Thermo8

Es soll die Temperatur mithilfe von 8 NTCs gemessen werden.

Meckerliste

Der Fehler der Schaltung wurde auf folgender Weise behoben:

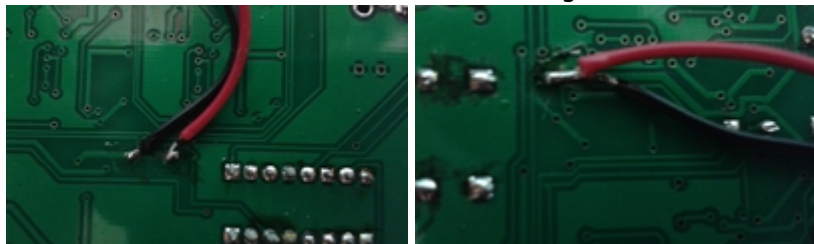
Der alte Schaltplan, wo noch die Versorgungsspannungen der OPs falsch angeschlossen sind, siehe Meckerliste (mit diesem Schaltplan wurden die Platinen bestellt)

- Die Versorgungsspannung des OPs auf dem Oberschaltplan ist falsch an die Versorgungsspannungen der OPs auf den Unterschaltplänen angeschlossen

Zwischen den Lötstellen der Kabel wurde mit einem Cuttermesser die Leitungen durchtrennt. Hier
